## 改善箇所説明図

### 改善の内容

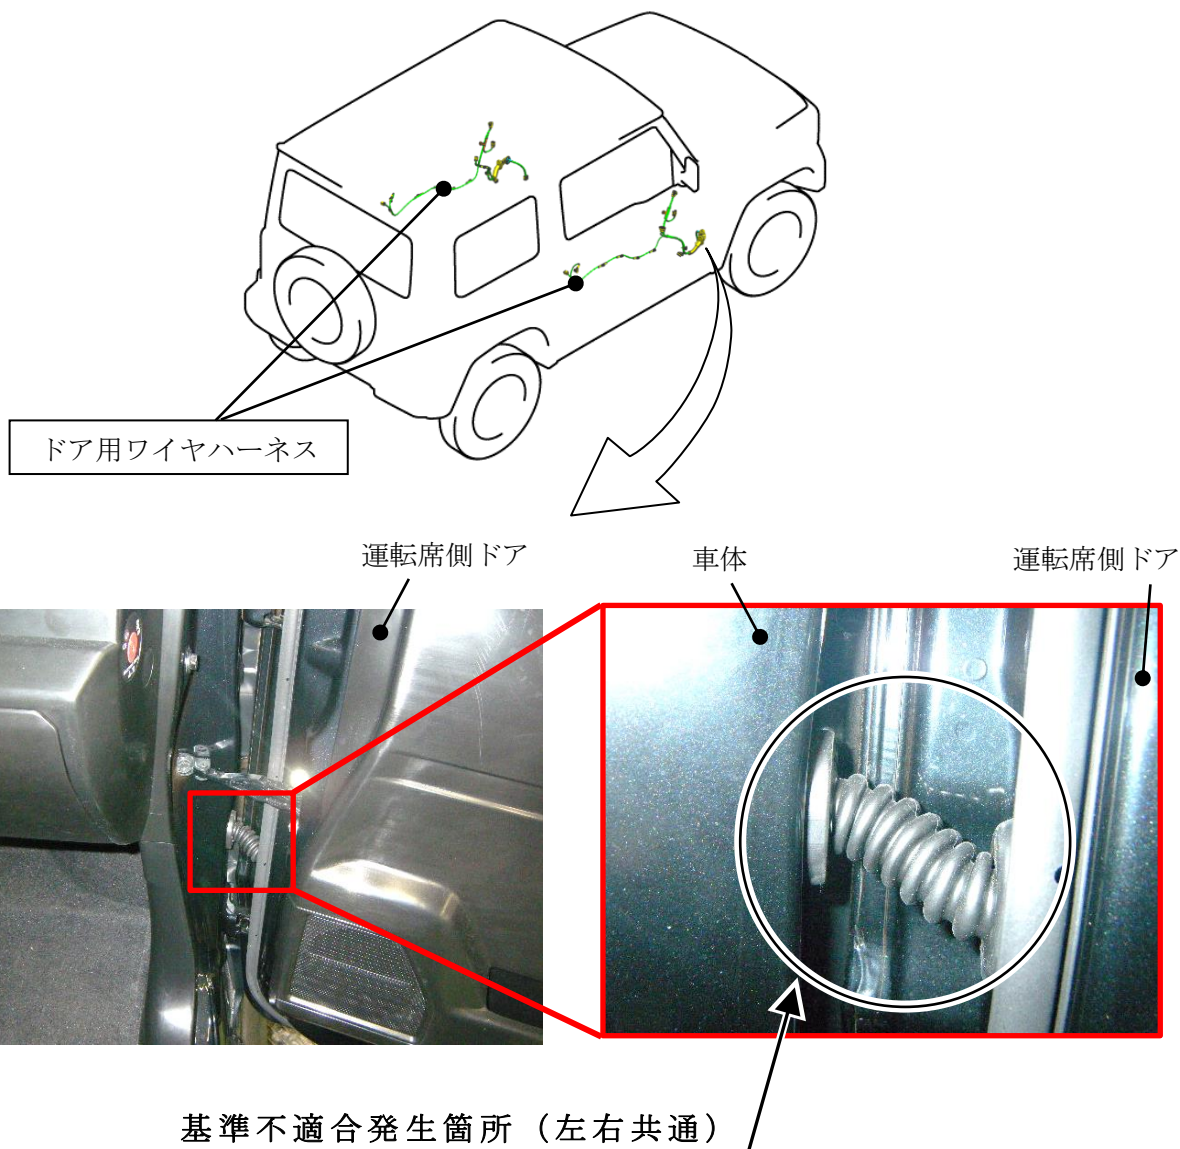
運転席ドアおよび助手席ドアのワイヤハーネスにおいて、設計が不適切なため、ドア開閉の繰り返しにより、配線が断線することがある。そのため、サイドエアバッグやカーテンエアバッグ、ドアミラーの補助方向指示器等が作動しなくなるおそれがある。

全車両、運転席ドアおよび助手席ドアのワイヤハーネスを対策品に交換する。

識別： IDプレートに赤色のシールを貼付する。
